規格變更通知

φ 12 A2/φ 10 A1/φ 8 A8 系列 小型控制元件

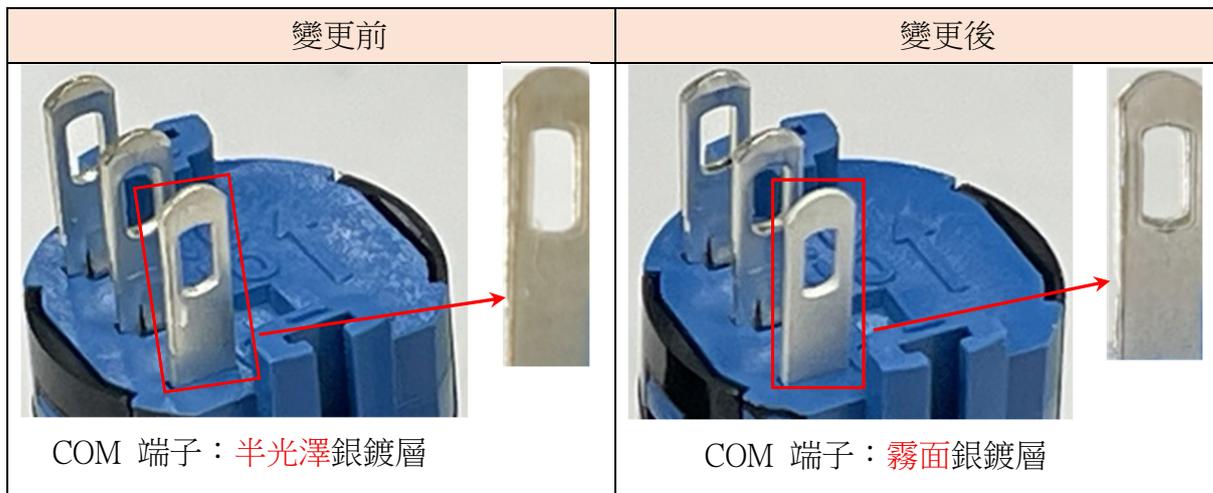
為了提升採購效率，我們將變更 COM 端子銀 (Ag) 鍍層的製程。

因此，COM 端子的光澤度將從「半光澤」變為「霧面」。

NC 端子與 NO 端子則不會有任何變更。

註：包含焊接作業條件在內，其他規格均無任何變更。
